高雄市政府工務局 函

主旨：有關高雄厝景觀陽與建築技術規則建築設計施工編第164條AS投影面積檢討等疑義乙案，復如說明，請查照。

高雄市政府建築技術諮詢小組 109 年第 2 次會議議程

(提案二) 有關為中國鋼鐵股份有限公司委託陳昇章建築師事務所於本市大人宮段 1000 地號等 87 筆土地申請建造執照 (用途：料倉)，其停車空間計算疑義乙案，提請討論。

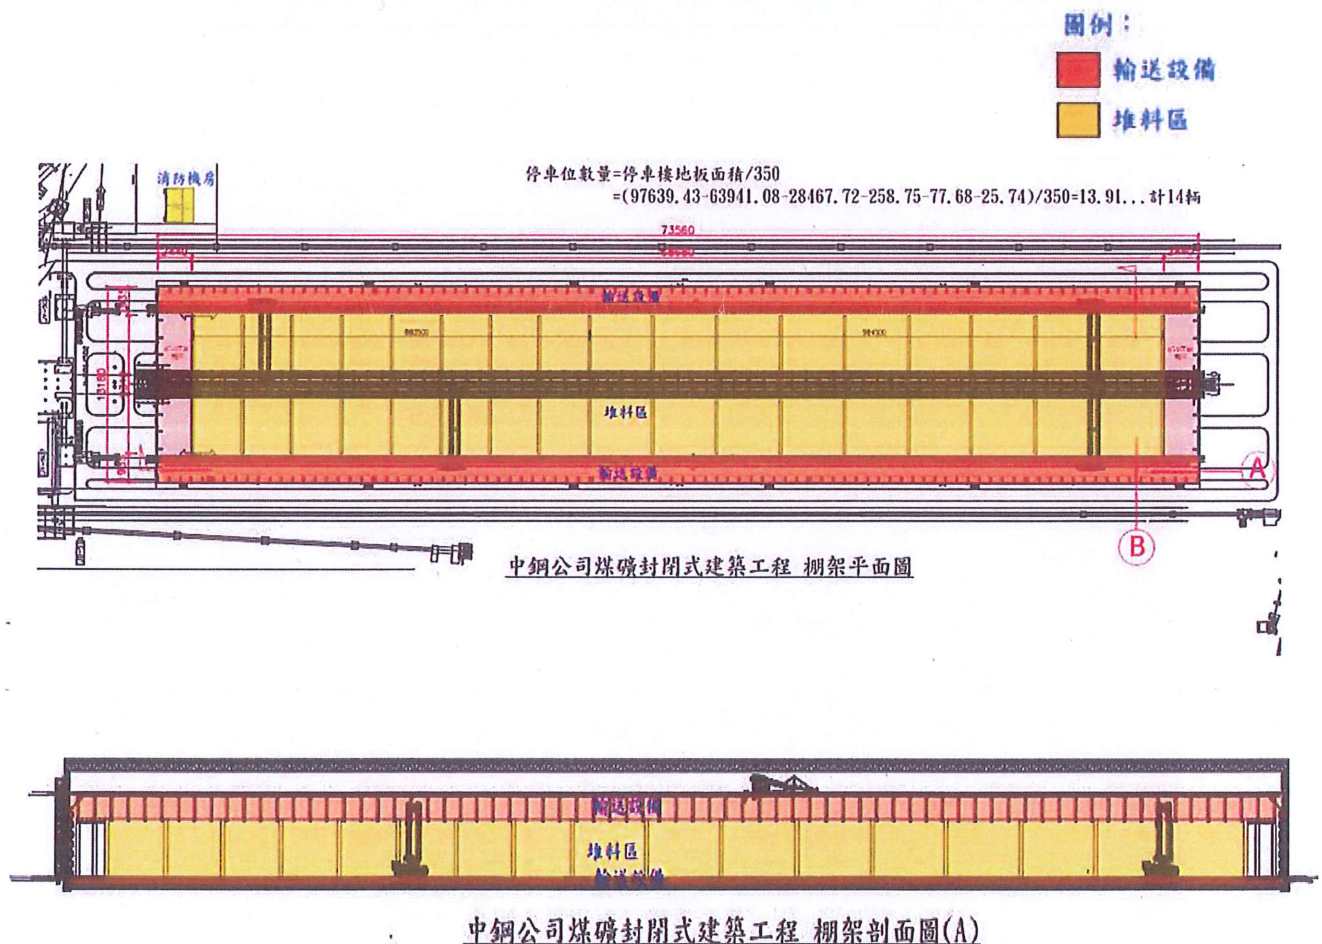
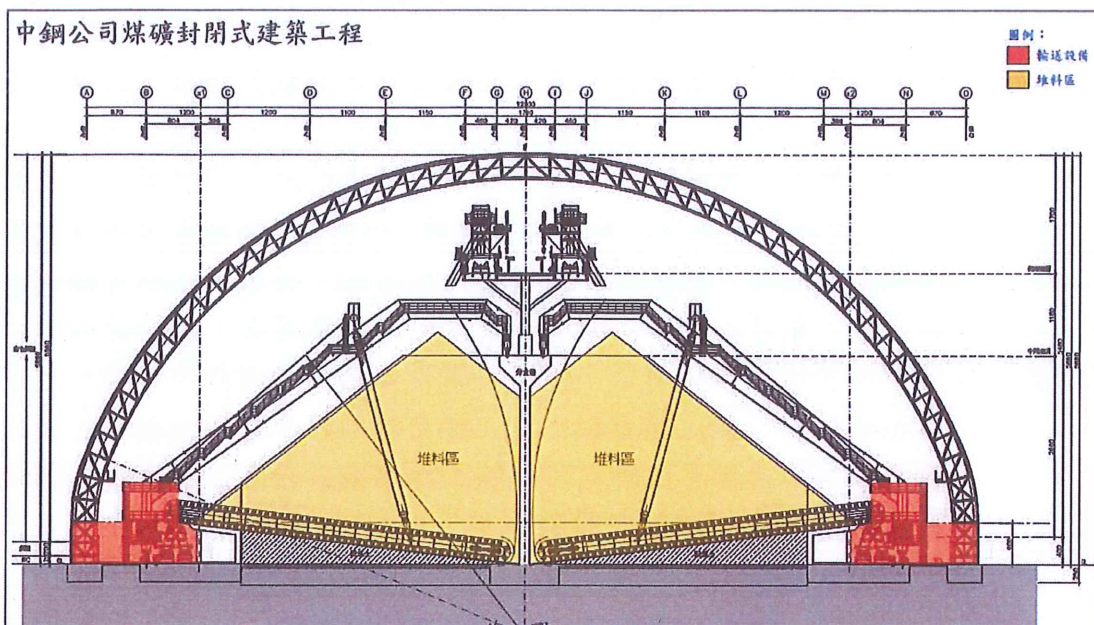
- 一、依據陳昇章建築師事務所 109 年 3 月 2 日提案單辦理。
- 二、按建築技術規則建築設計施工編第 59 條附表說明 (一) 規定：「表列總樓地板面積之計算，不包括室內停車空間面積、法定防空避難設備面積、騎樓或門廊、外廊等無牆壁之面積，及機械房、變電室、蓄水池、屋頂突出物等類似用途部分。」。次按內政部 82 年 9 月 29 日台內營字第 8289102 號函略以：「已申請預審案件其檢附之書圖文件符合建築法第 30 條、第 31 條、第 32 條規定者，視同已掛號申請建築執照案件，並應由地方主管建築機關審酌實際執行情形，本於權責逕為核處以維人民權益。」。
- 三、復按內政部營建署 109 年 2 月 10 日內授營建管字第 1090802251 號函說明二：「有關「堆料區、輸送設備區及機房」是否得免計入停車空間面積檢討，查建築技術規則建築設計施工編第 59 條規定係規範建築物應設置停車空間之規定，其計算方式依樓地板面積訂定設置標準，以提供各類建築物用途之停車需求，爰該條計算表說明總樓地板面積之計算，不包括室內停車空間面積、法定防空避難設備面積、騎樓或門廊、外廊等無牆壁之面積，及機械房、變電室、蓄水池、屋頂突出物等類似用途部分。貴府工務局說明來函所陳「堆料區、輸送設備區及機房」得否比照上開規定免計入停車空間計算檢討，宜由貴府釐清所陳堆料區、輸送設備及機房等空間性質後，依上開規定意旨本於權責審認之。」。
- 四、案經陳昇章建築師事務所說明略以：「本案建築物係按原有露天生煤堆置場規劃而成，為一棟地上一層鋼骨造棚架式建築物，總體長度 735 公尺，寬度 132 公尺，將原料儲存於室內環境，降低對環境影響。該建築物完成後設備及輸送流程皆為自動化或半自動化操作

- 五、本案前經內政部營建署函復宜由本府釐清前開空間性質後，依權責審認；於計算停車空間面積時得否將「堆料區、輸送設備區及機房」比照上開規定「機械房、變電室、蓄水池、屋頂突出物等類似用途部分」，免計入停車空間面積計算檢討停車席次，提請討論。

決議：本案空間用途確為堆料區、輸送設備區及機房，尚符合建築技術規則第59條說明(一)(略)等類似用途，得免計入停車空間面積計算檢討停車席次；另請承辦單位於使用執照加註事項表內容加註本次會議決議內容，以避免後續改變空間用途。

(提案七) 有關本市苓雅區公所委託亞伯達建築師事務所於本市苓雅區民權一路 85 號建築物 (原使照：87 高市工建築使字第 482 號)，申請變更使用執照地上 1 至 8 層結構補強、立面變更疑義乙案，提請討論。

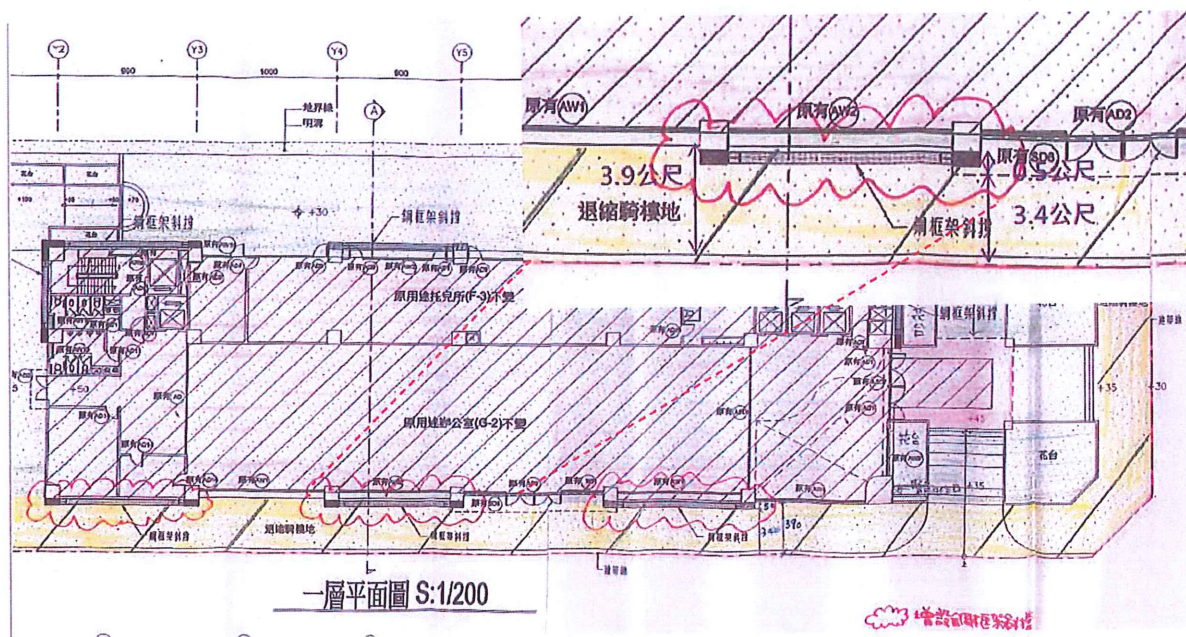
三、查本案原核發之使用執照圖說所示建築基地係為臨接60公尺、15公尺之計畫道路，於地上一層建築時留設3.9公尺之退縮騎樓地(附件一)，爰本案預辦理結構補強，並新設置0.5公尺鋼框架斜撐於原退縮騎樓地範圍內(附件二)，其原退縮騎樓地將縮減至3.4公尺，本案變更事項是否可行，提本府建築技術諮詢小組討論。

決議：考量建築物公共安全且結構補強後尚有 2.5m 以上淨寬可供通行使用，本案得於原騎樓設置結構補強構造。

(臨時第一案) 有關石昭永、陳鵬宇、呂秩姍建築師事務所於本市橋頭橋頭區後壁田段353地號等1筆土地店鋪集合住宅建築物新建工程，因配合整體造型之裝飾柱，可否免計建築面積及樓地板面積疑義乙案，提起討論。

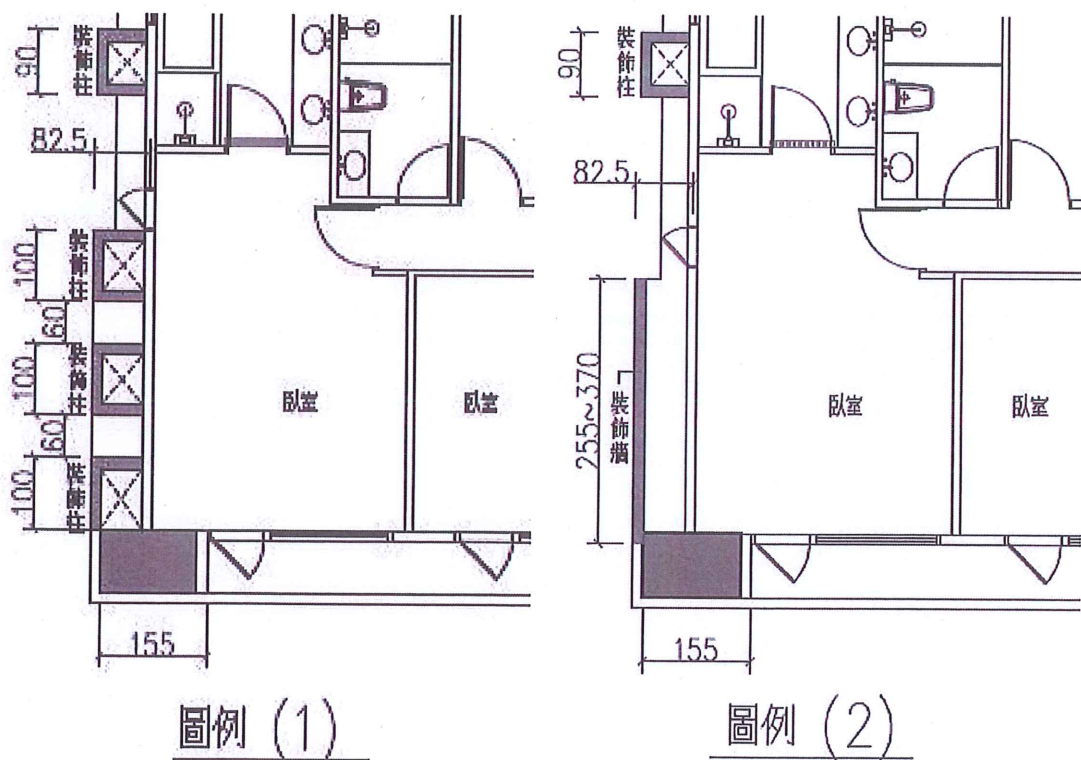
- 一、依據石昭永、陳鵬宇、呂秩姍建築師事務所109年4月7日(109)磊鼎宇後壁田353字第003號函辦理(附件1)。
- 二、本案於108年12月13日經內政部高雄新市鎮特定區計畫都市設計審查小組第98次會議審查，會議結論略以：「本案經委員討論後修正通過，…並於交通影響評估審查通過、裝飾柱相關審查通過後，依程序辦理核備事宜。」。
- 三、本案配合整體造型，設計大於1公尺之造型裝飾柱，是否可免計建築面積及樓地板面積，提請討論。

決議：本案經建築師修正圖說(如下列兩圖例)得視為裝飾造型物，免計建築面積及樓地板面積。

(臨時第二案) 有關原境建設有限公司 負責人：林怡良委託朱文明建築師事務所於本市鳥松區青雲段 232、232-2 地號等 2 筆土地，已領有(109)高市工建築字第 00404 號建造執照(使用用途：住宅(H-2))，其遮蔽設施(格柵)之設置涉有疑義，提起討論。

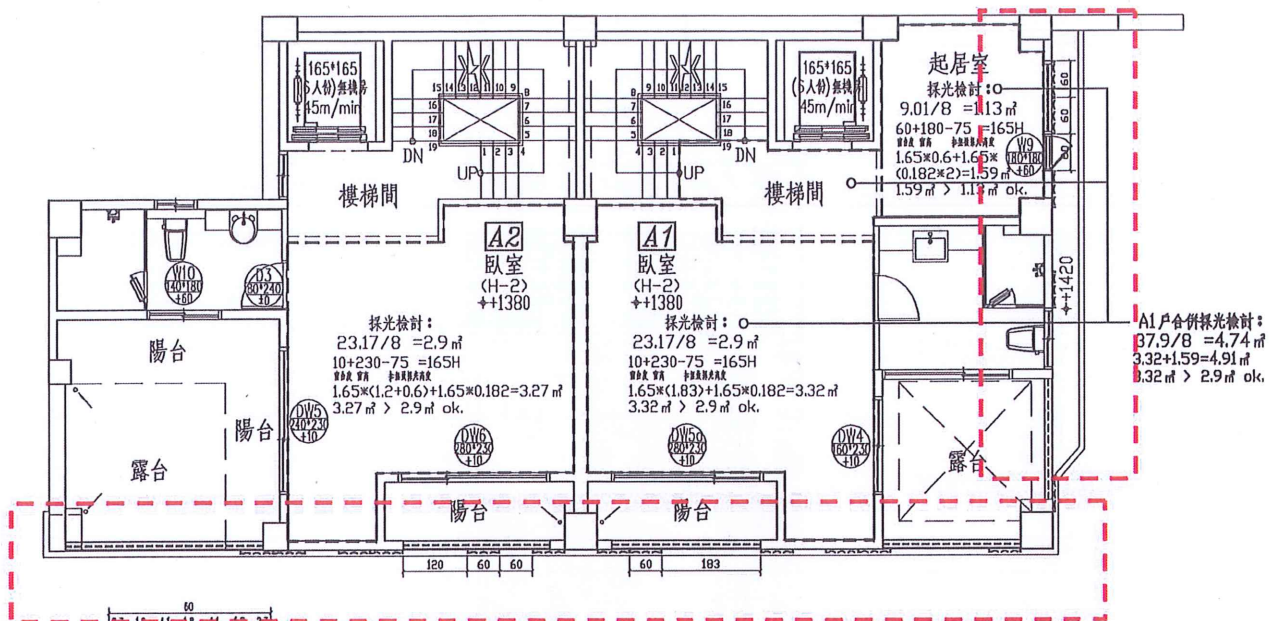
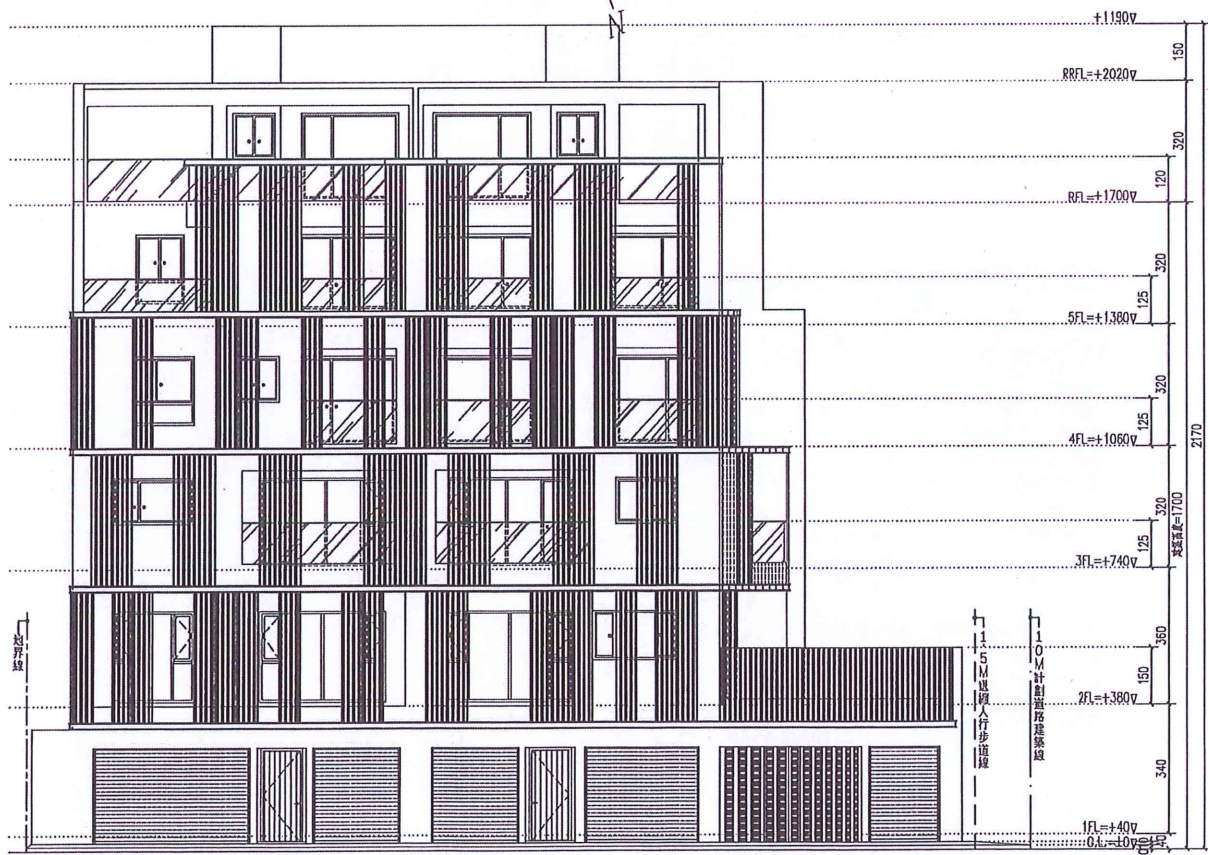
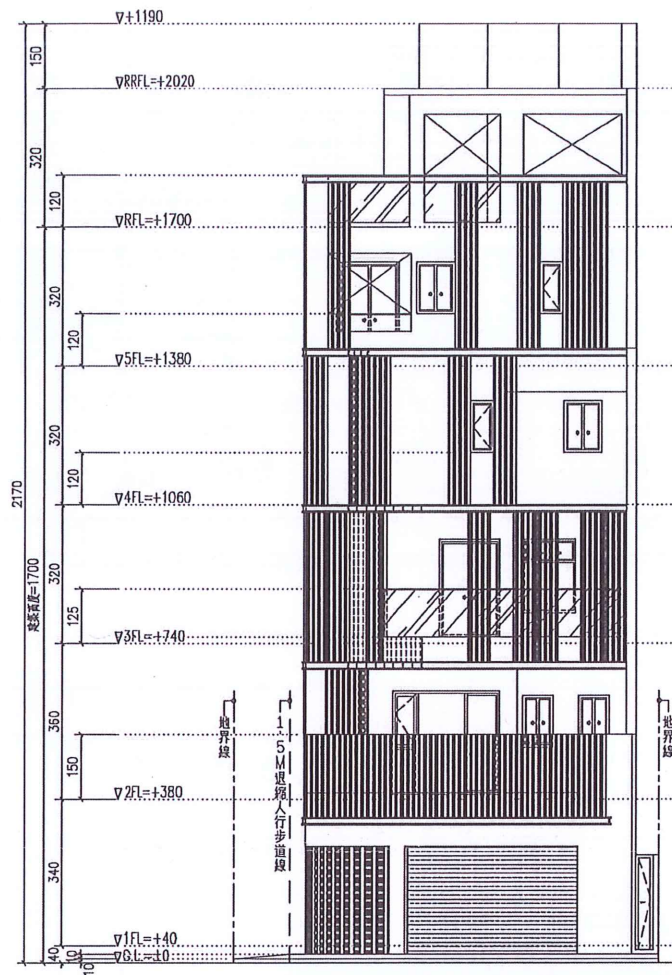
- 一、旨揭事務所109年4月13日城字第1090413號函辦理。
- 二、本案前經抽查未檢討遮蔽設施設置相關規定，並經旨揭事務所補檢討後尚有不符事項如下：
 - (一)依「高雄市政府工務局建築物遮蔽設施設置原則」第5點略以：
「非中央空調設備之遮蔽設施設置應符合下列規定：(一) 不得設置於建築物挑空處之外露樑、板。……」本案A1戶於地上5層挑空處設置非中央空調設備之遮蔽設施，不符前開規定。
 - (二)依「高雄市政府工務局建築物遮蔽設施設置原則」第5點略以：
「非中央空調設備之遮蔽設施設置應符合下列規定：……垂直式遮蔽設施寬度應為一百五十公分以下，以不遮蔽窗戶為原則，如需遮蔽部分窗戶，與該遮蔽設施重疊部分之採光面積應全部扣除，且有效採光面積應符合相關規定。……」本案格柵設置遮蔽部分窗戶，且採光面積未扣除與遮蔽設施重疊部分，不符前開規定。
- 三、本案立面設計，採格柵外觀，以兼立面美觀之功能，有關本案遮蔽設施設置方式疑義，提請討論。

決議：本案經建築師說明採光檢討符合建築技術規則相關規定，且造型格柵確為立面連續造型設計，其設置尚屬合理。

(臨時第三案)有關社團法人高雄市建築師公會提請有關建築物設計檢討北向日照陰影，依高雄市工務局 92 年 4 月 7 日訂定「住宅區建築物高度超過案二十一公尺或七層樓冬至日北向日照陰影計算執行方式」，有關一幢多棟建築物檢討日照方式乙案，提起討論。

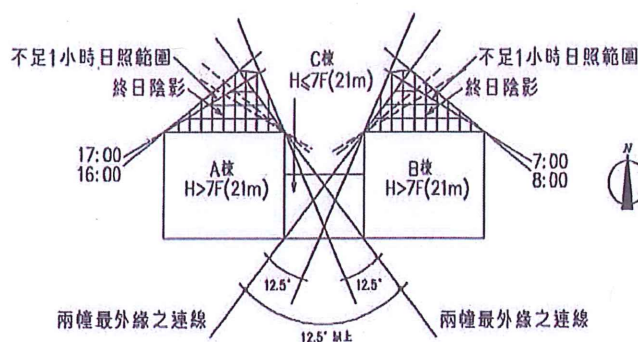
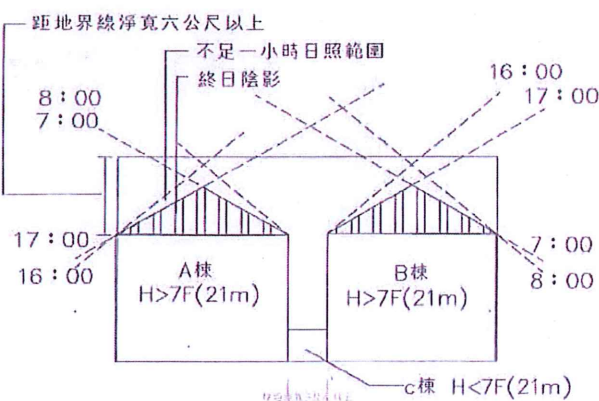
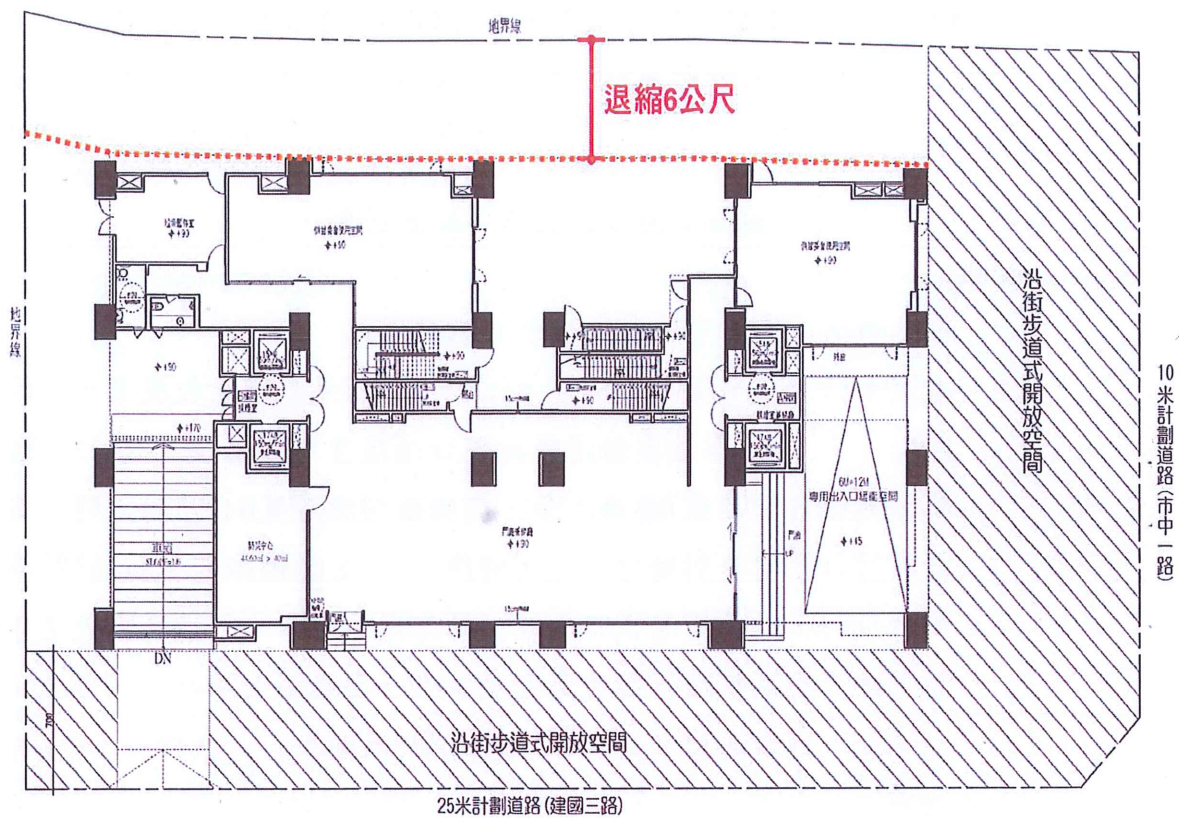
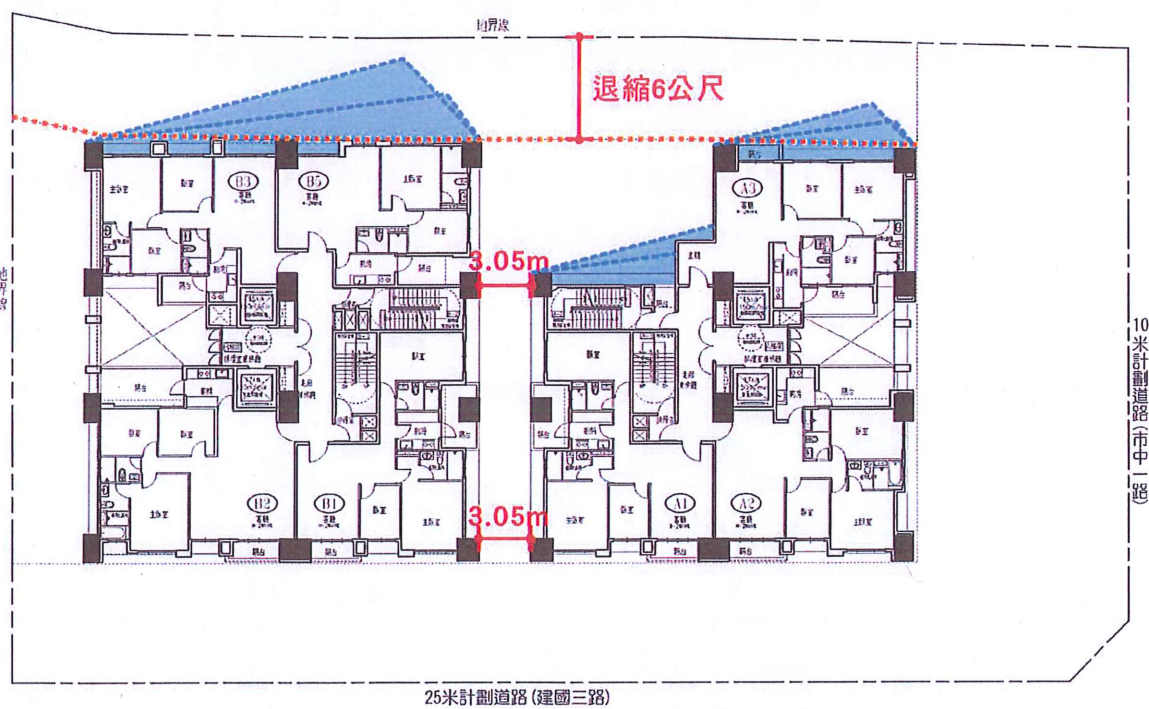
- 一、據社團法人高雄市建築師公會申請書辦理。
- 二、按99年11月26日高市府工建字0990050336號技術會報提案一結論一(略)：「...，單幢多棟建築物部分棟高度未超過7樓(21M)(兩幢建築物超過21公尺集7層樓部分，其棟距間隔淨寬6公尺以上時，日照檢討得以單幢分別檢討)。」(附件一)；另依高雄市工務局105年第五次(12月份)「建管業務座談」第五案決議：「一幢及多幢建物北向日照，建築物連接高度未超過二十一公尺或七層樓者，可分棟檢討日照，適用高雄市日照計算方式圖8及圖8-1。」(附件二)，先予敘明。
- 三、綜上，本案係為一幢兩棟建築物，建築物連接高度未超過二十一公尺或七層樓，離地界退縮6公尺建築，且棟距大於3公尺以上(附件三)，本案檢討北向日照陰影能否適用上開說明之高雄市日照計算方式圖8及圖8-1，提起討論。

決議：本案得比照105年第五次(12月份)「建管業務座談」第五案決議，有關北向日照陰影檢討適用高雄市日照計算方式圖8及圖8-1。
